Keuringsverslag van een elektrische laagspanning- en zeer lage spanningsinstallatie

NIET CONFORM

Datum keuring: 21/09/2022

Controlebezoek van een oude huishoudelijke elektrische installatie van een wooneenheid bij verkoop op vraag van de verkoper volgens (KB 08/09/2019) - AREI Boek 1- 8.4.2. en 8.2.1. en 4.2.4.3.

Afbeelding schakel- en verdeelbord:

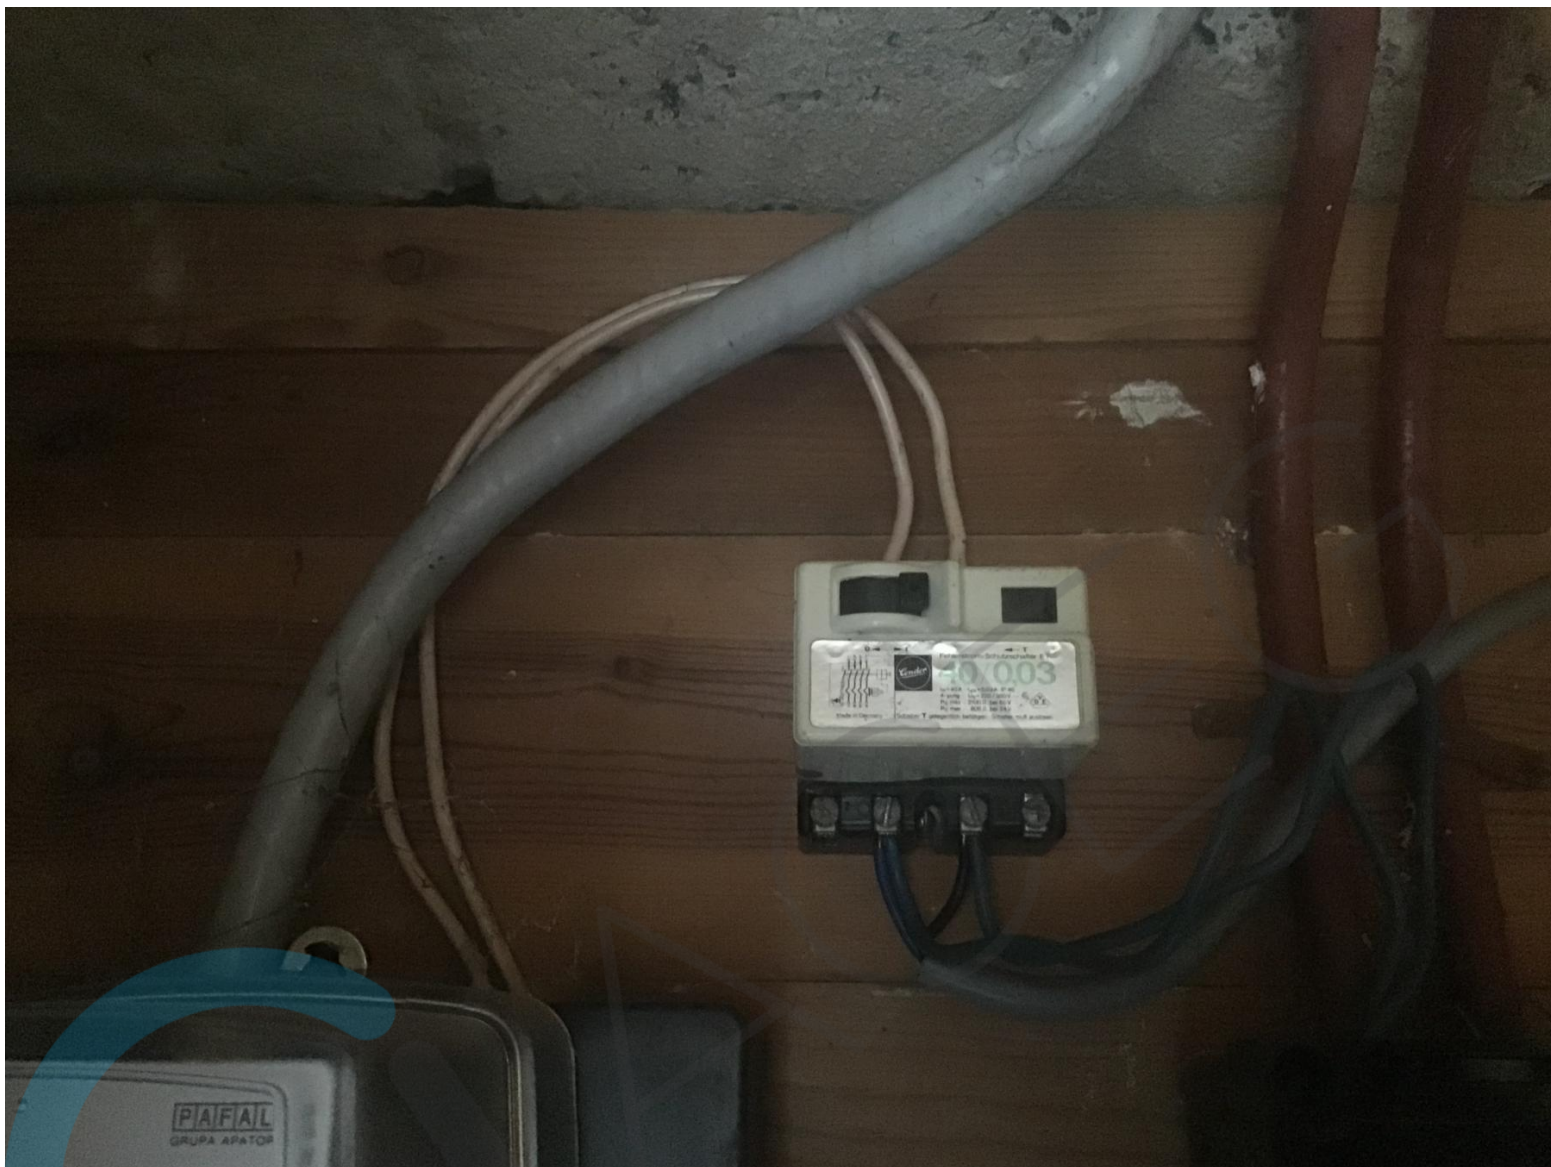
15.03 Verdeelbord is niet van klasse I of II. (Boek 1 Onderafdeling 5.3.5.1.A.)

15.04 Verdeelbord is niet voorzien van een achterwand. (Boek 1 Onderafdeling 5.3.5.1.A.)

15.05 De deur en/of afschermplaat van het schakelbord dient (terug)geplaatst worden. Aanraking van onder spanning staande delen mogelijk. (Boek 1 Afdeling 5.1.4. en 5.3.5.1.A. en 4.2.2.3.)

15.09 De genaakbare, naakte onder spanning staande delen zijn onvoldoende afgeschermd. (Boek 1 Afdeling 5.1.4. en 4.2.2.3.)

17.02 De smeltveiligheidshouders of houders van automatische schakelaars dienen voorzien te worden van kalibreerelementen. (Boek 1 Onderafdeling 5.3.5.5.A.)
